改良船用炉の試設計の評価（7）  
—— 遮蔽性能（I）；遮蔽設計の妥当性 ——

1988年3月

We have performed the numerical evaluation of shielding design for three advanced marine reactors (semi-integral PWR, integral PWR and self-pressurized PWR) under operational condition and hypothetical accident. Common calculational procedure and shielding material ingredient over the three reactors have been adopted for fair evaluation.

図 3.9 一体型炉上半分における中性子線量率分布

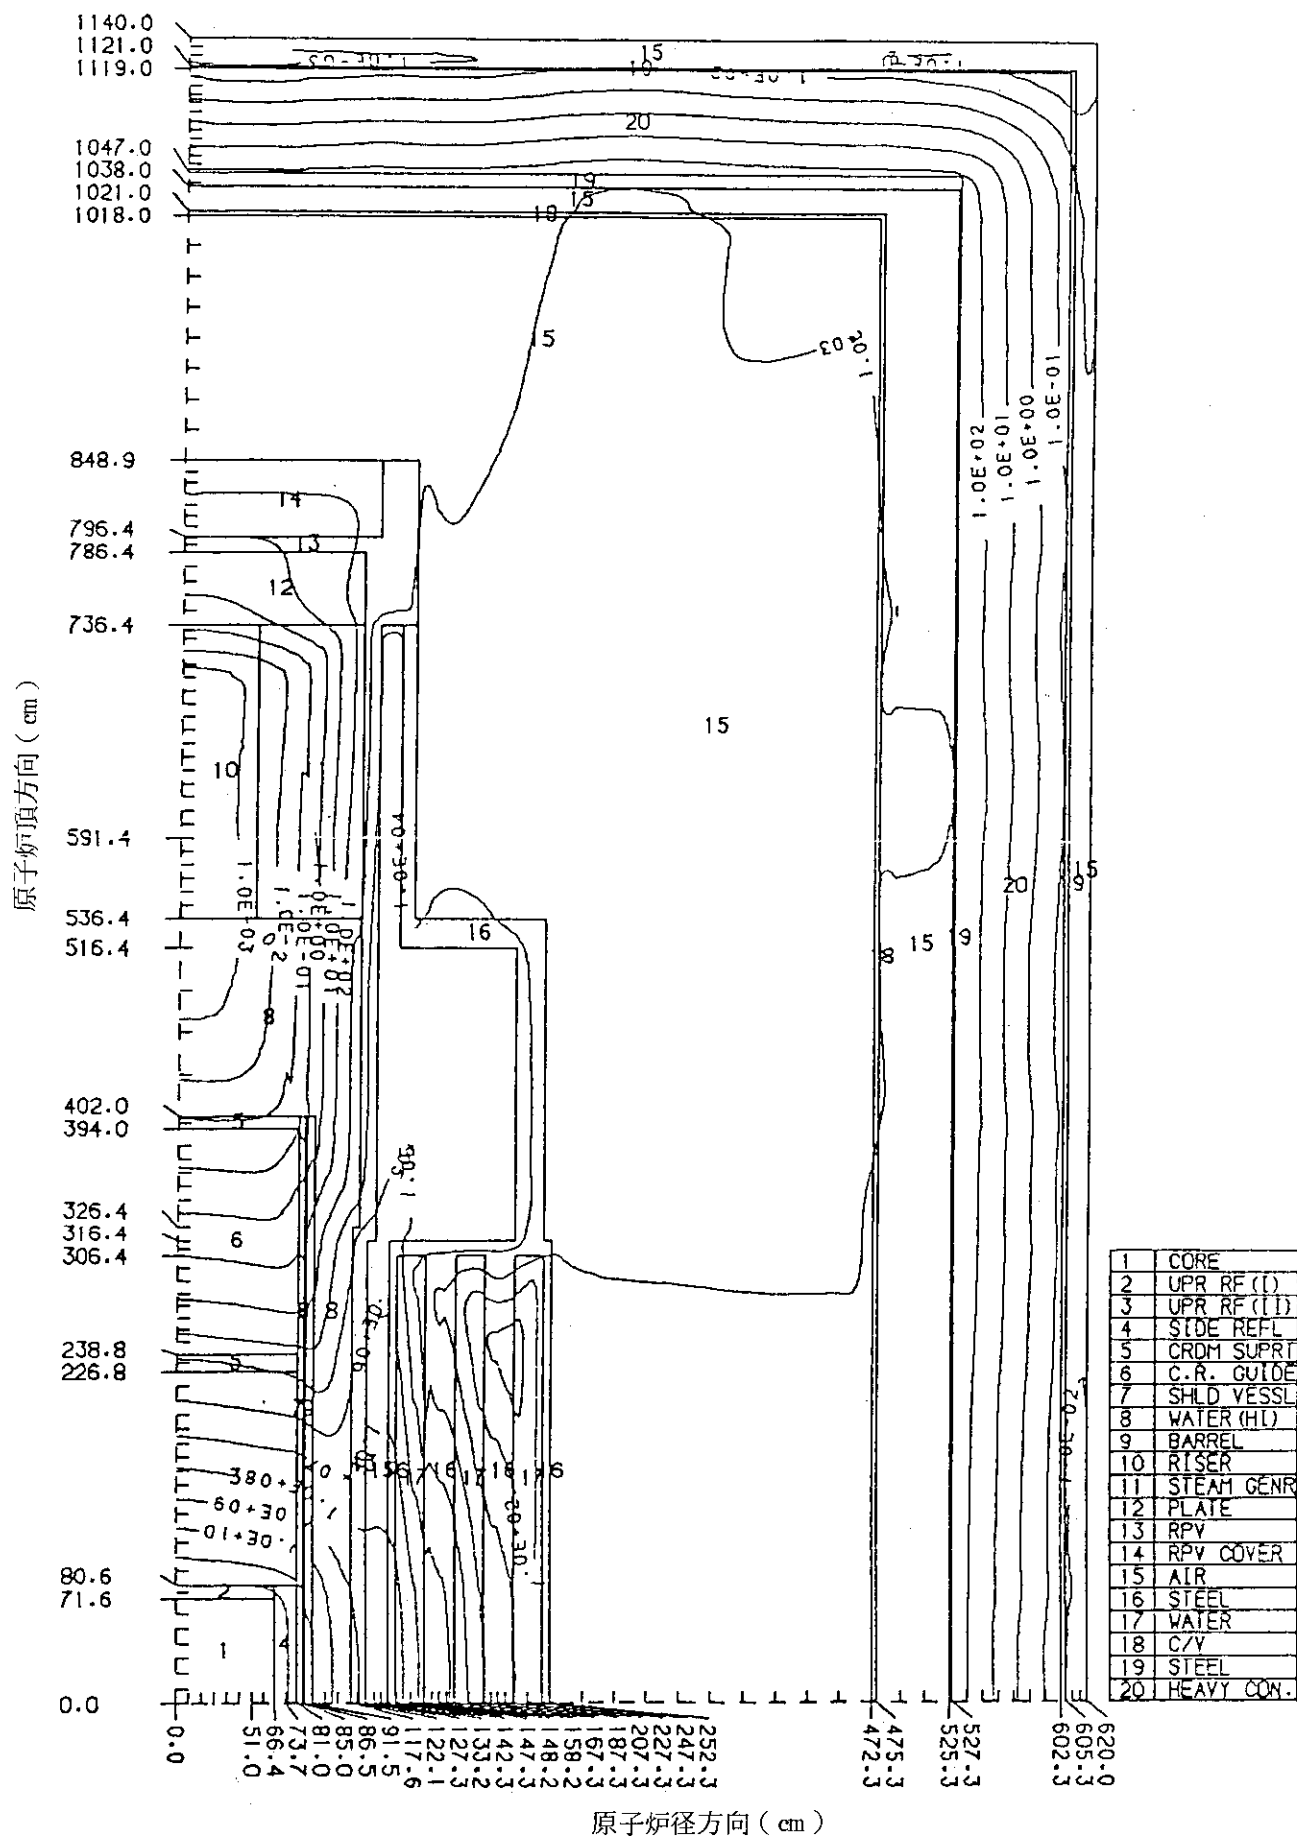
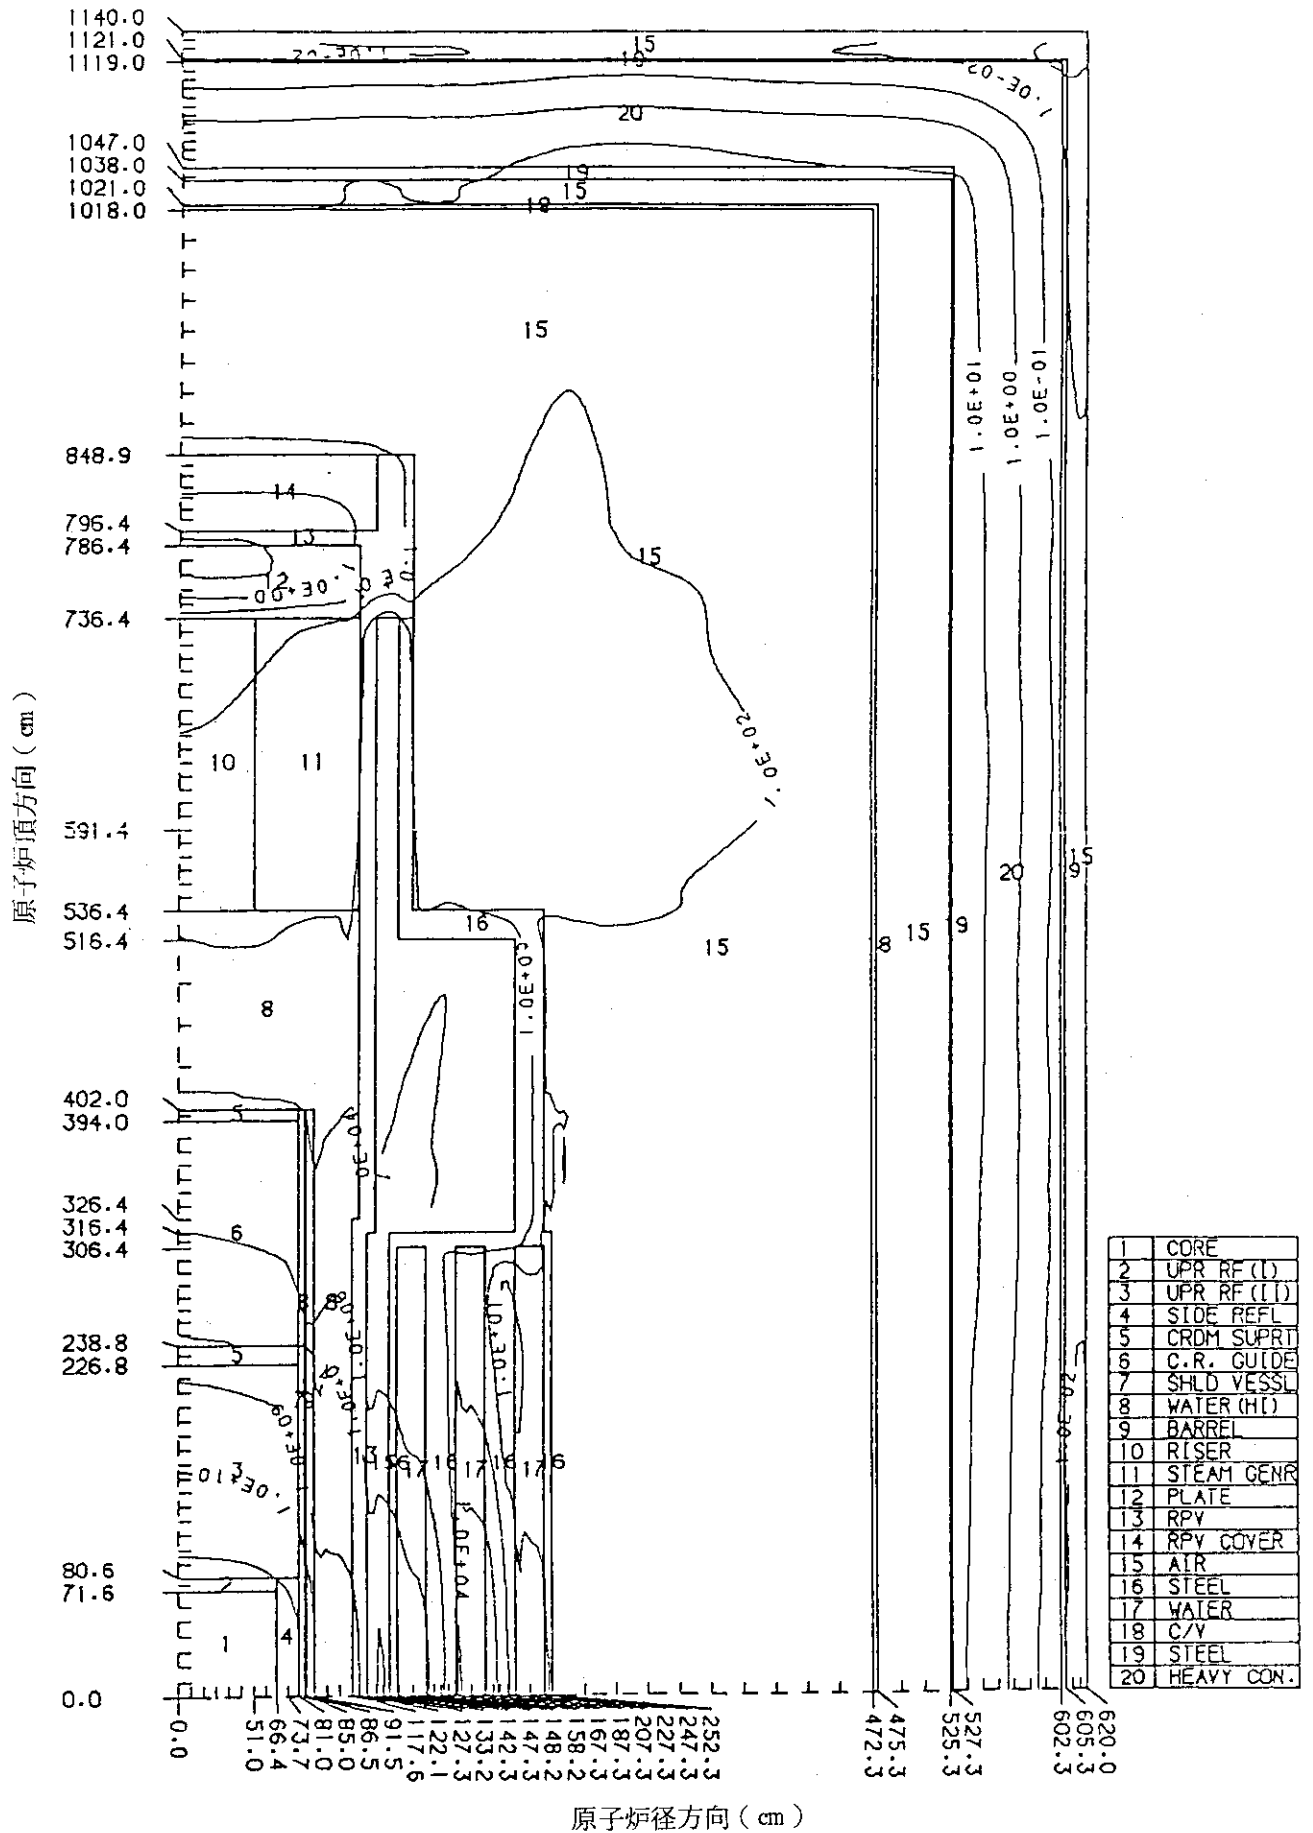
原子炉上半分の中性子線量率分布を図 3.9 に、ガンマ線線量率分布を図 3.10 に示す。双方の図で炉心斜め上方向の線量率が異常に高いのは、計算モデルの都合で一次系主ポンプ空間を円環ギャップにしたためであり、現実的でない。この原因を除けば炉心周囲円環ギャップも比較的小さいので、中性子遮蔽とガンマ線遮蔽とのバランスも良く、原子炉側方向の遮蔽も原子炉頂方向の遮蔽もバランス良く設計されている。

図 3.13 一体型炉上半分における中性子線量率分布 (ストリーミング解析)

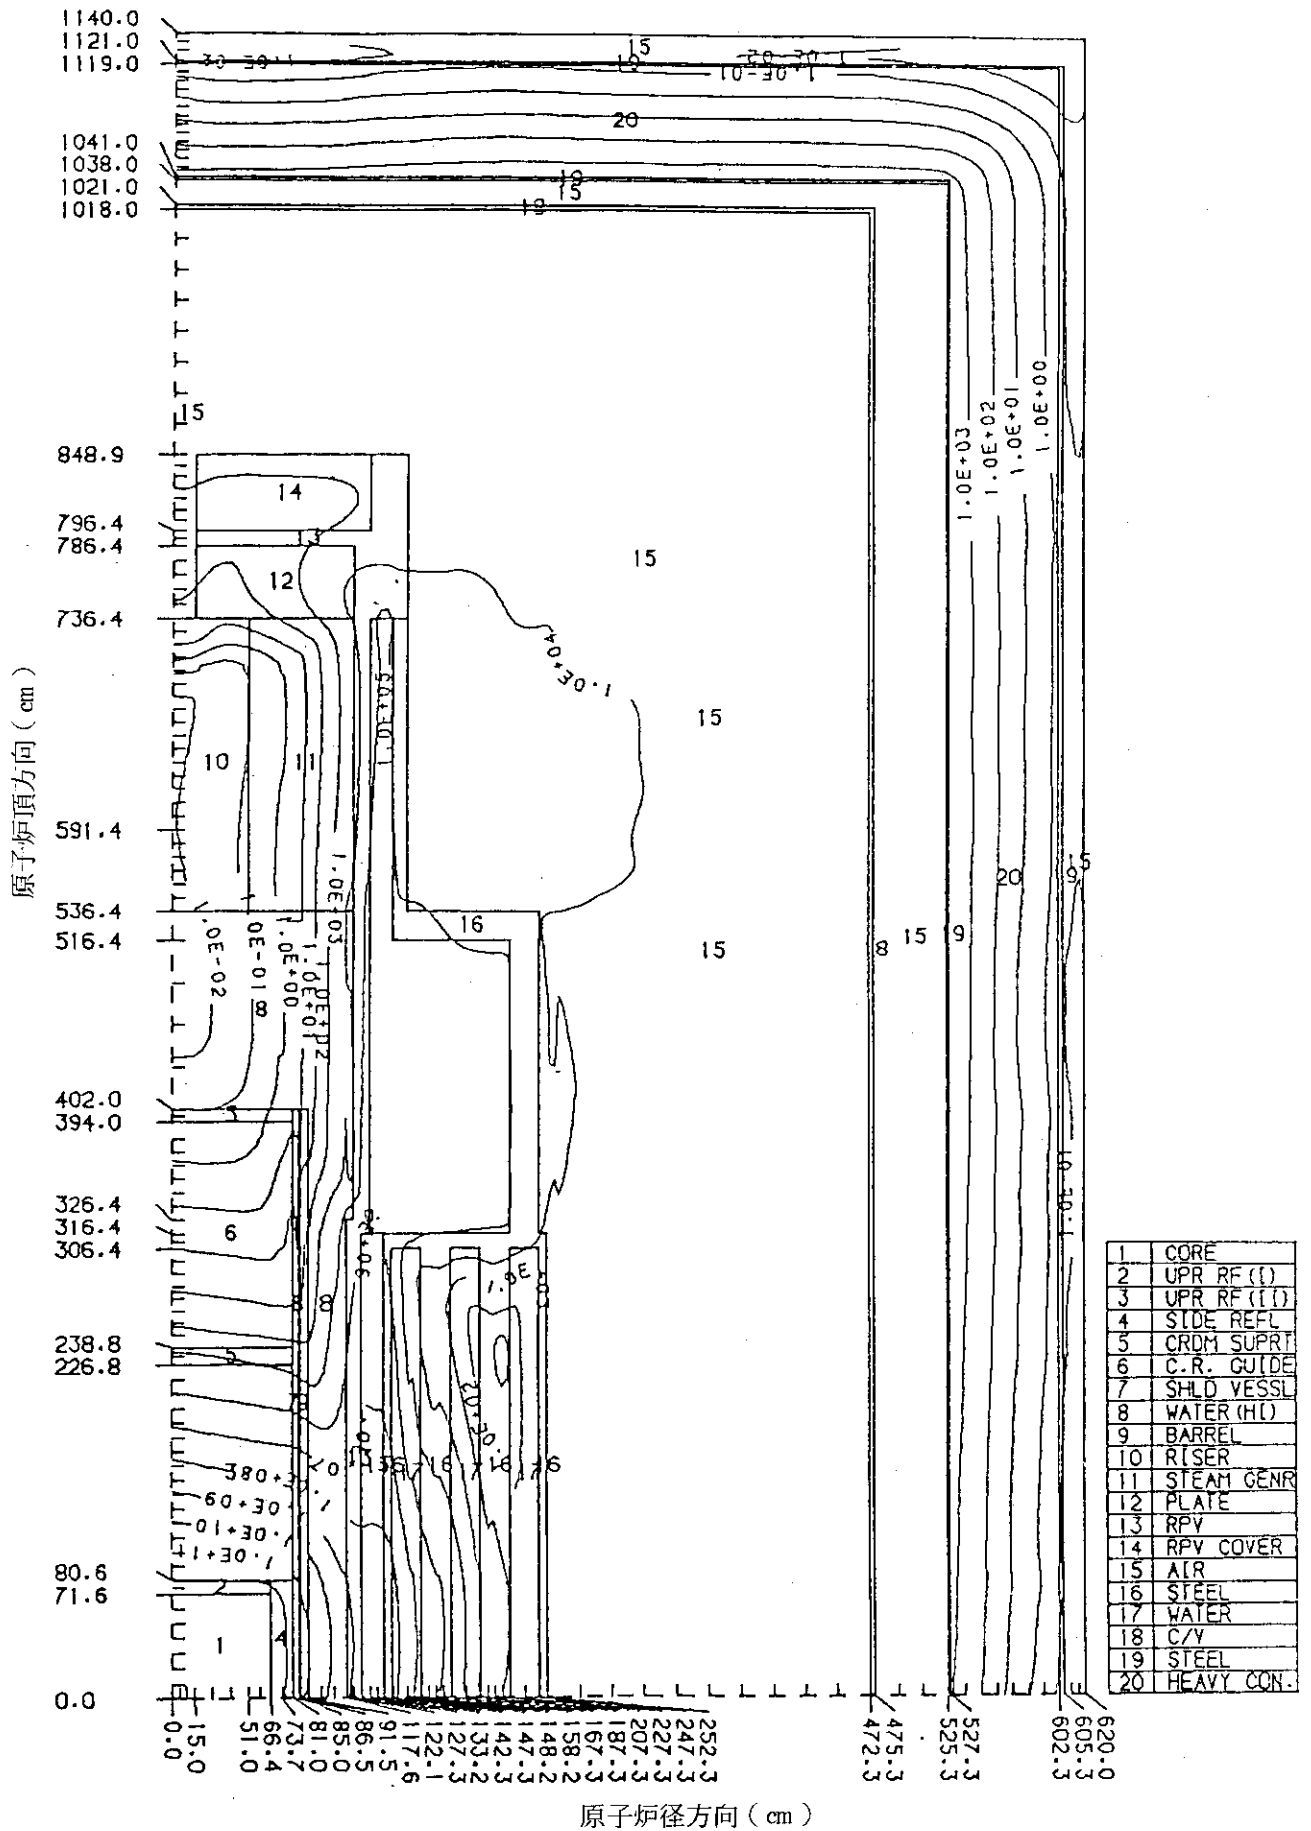
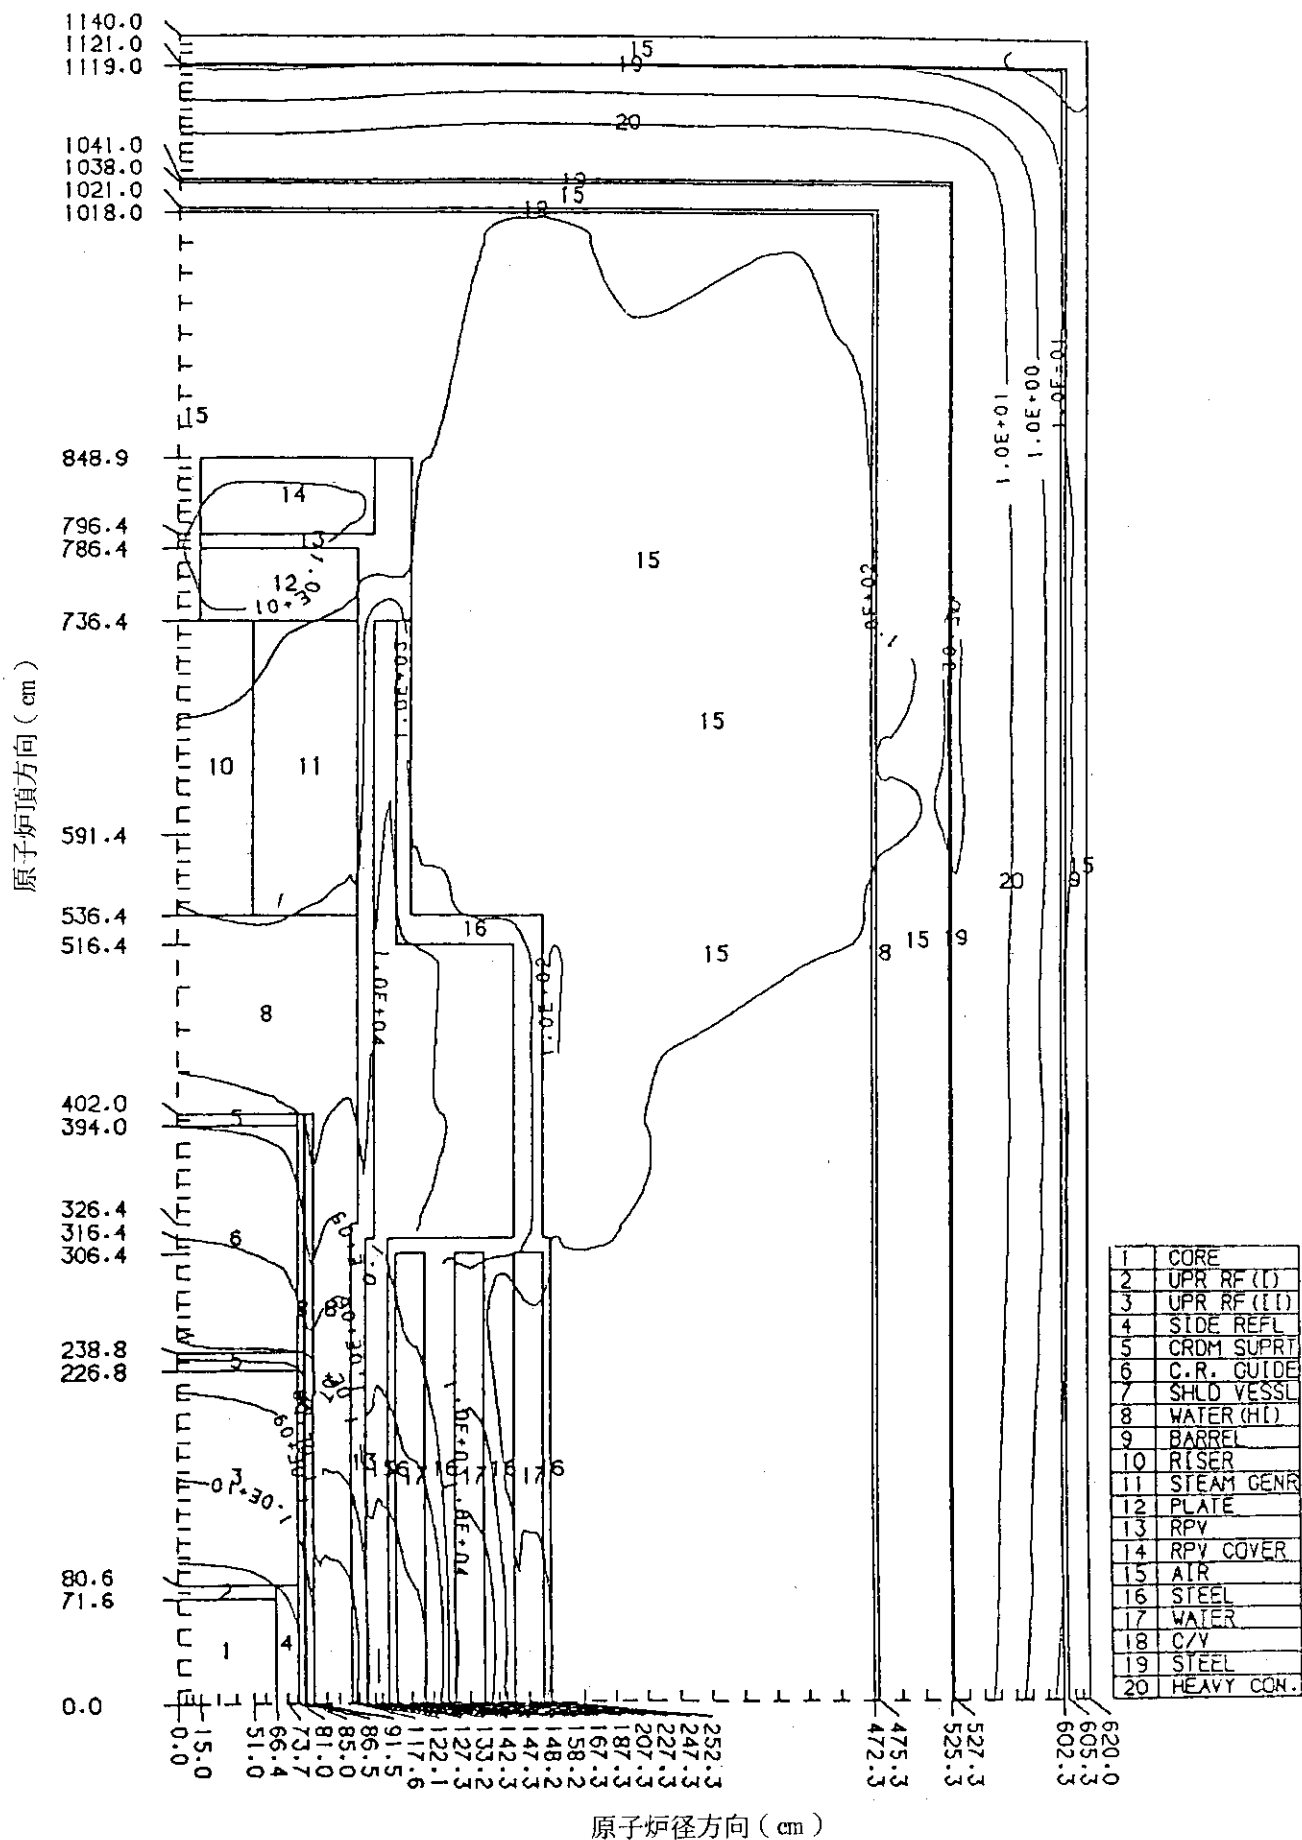
計算結果の中性子線量率分布を図 3.13 に、ガンマ線線量率分布を図 3.14 に示す。主蒸気管はダクト内径 30 cm あるが、場所が炉心より充分離れ且つ直視してないことを考えると線量率分布に殆んど影響を与えていない。他の大きなボイドストリーミングに因る影響の方が大きい。全般的にバルク遮蔽計算の結果より高目になったのは、S<sub>N</sub> の N を多くとったためであり (S 48 → S 100)、ストリーミング計算の方がベターと考えている。
